ACTA DE MODIFICACIÓN DE CANTIDADES Y DE PRECIOS NO PREVISTOS Nº 1 DEL CONVENIO Nº CO1.PCCNTR.7052502 DE 29 DE NOVIEMBRE (CÓDIGO INTERNO 2484) DE 2024

TIPO DE CONTRATO:	**CONVENIO INTERADMINISTRATIVO**	
CONVENIO:	**No. CO1.PCCNTR.7052502**	**FECHA: 29/11/2024**
OBJETO:	"AUNAR ESFUERZOS ENTRE EL DEPARTAMENTO DE SANTANDER Y EL MUNICIPIO DE CURITÍ PARA EL DESARROLLO DEL PROYECTO DE MANTENIMIENTO RUTINARIO Y PERIÓDICO DE LAS VÍAS SECUNDARIAS DEL DEPARTAMENTO DE SANTANDER".	
CONTRATISTA:	ALCALDÍA DE CURITÍ R/L CARLOS FERNANDO MARQUEZ RIBERO	
CEDULA O NIT:	8000099489-5	
VALOR INICIAL:	$ 250.307.770,12 PESOS	
ANTICIPO: (0%)	$ 000,00	
PLAZO INICIAL:	SEIS (6) MESES	
PLAZO ADICIONAL:	SEIS (6) MESES	
PLAZO TOTAL:	DOCE (12) MESES	
SUPERVISOR:	JOSÉ FREDY CRUZ MEJÍA Acto de designación de supervisión del 09 de diciembre de 2024	
FECHA DE INICIACION:	06/12/2024	
FECHA DE TERMINACION:	05/12/2025	
OFICINA GESTORA:	Secretaría de Infraestructura

ANEXO AL ACTA DE MODIFICACION DE CANTIDADES Y DE PRECIOS NO PREVISTOS Nº 01 DEL CONVENIO INTERADMINISTRATIVO Nº CO1.PCCNTR.7052502

1,1	Excavación Para Reparación De Pavimento Asfáltico Existente Incluyendo El Corte Y La Remoción De Las Capas Asfálticas Y De Las Subyacentes	m3	CURITI

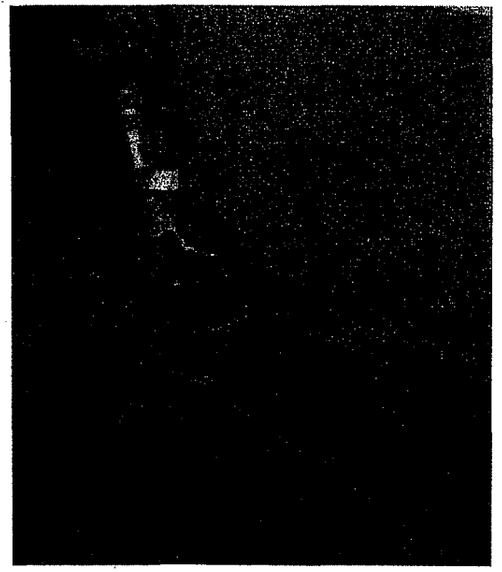
B1 K0+005	10,00	6,00	0,45	1,00	27,00
B2 K0+270	2,00	2,00	0,45	1,00	1,80
B3 K0+280	17,00	6,00	0,45	1,00	45,90
B4A K0+900	12,00	6,00	0,45	1,00	32,40
B4B K0+912	11,00	3,00	0,45	1,00	14,85
B5 K1+700	23,00	6,00	0,45	1,00	62,10
B6 K1+717	12,00	2,00	0,45	1,00	10,80
B7A K1+800	27,00	6,00	0,45	1,00	72,90
B7B K1+800	5,00	2,00	0,45	1,00	4,50
B8 K2+150	11,00	2,50	0,45	1,00	12,38

ITEM	1,6	DESCRIPCION	Mezcla Densa En Caliente Tipo Mdc-19	UNIDAD	m3	LOCALIZACION	CURITI

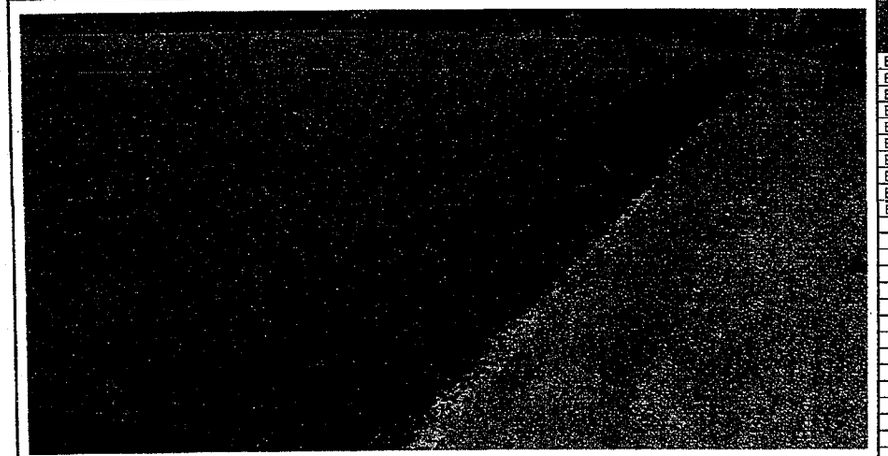
17. El cuatro (4) de julio de 2025 el supervisor del convenio revisa los documentos entregados por el municipio, realizando observaciones al ítem NP 6 en donde se comunica que el factor de compactación de la mezcla asfáltica tiene un 40%, dato que al supervisor le parece alto, ya que lo máximo sería 30%, y la cantidad de metros de viaje de la mezcla en el transporte es de 1,4 m3 dato que debe de estar incorrecto ya que debe de ser 1 m3; la respuesta del municipio fue que trabajaron con los APUS del Invias para la región centro oriente.

REGISTRO FOTOGRÁFICO
PUNTO DE INTERVENCIÓN No. 1 K0+005

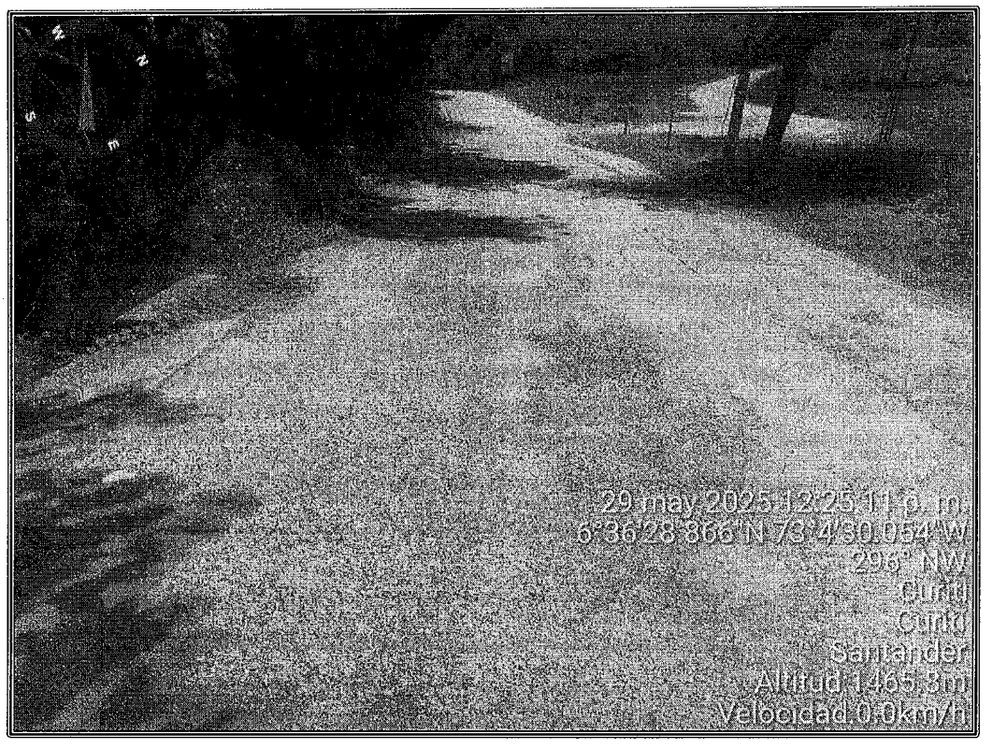
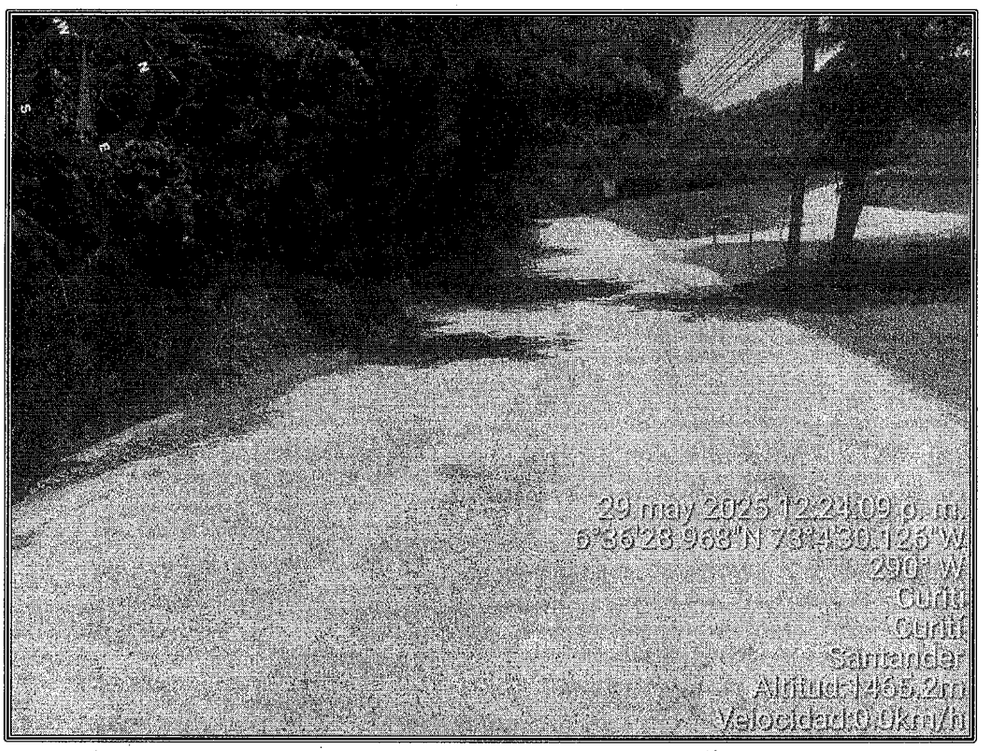
- Que el contratista presenta informe en el cual expone los daños existentes y un registro fotográfico donde se visualizan estas prioridades.

- Que las cantidades y actividades del convenio han cambiado de acuerdo al informe del contratista en el cual presenta sitios críticos para atender que no estaban contemplados contractualmente, que estas actividades mejoran el servicio, la seguridad y el confort de la vía; por lo anterior el contratista realiza la solicitud de mayores y menores cantidades de obra e ítems no previstos del convenio 2484 de 2024 de la siguiente forma:
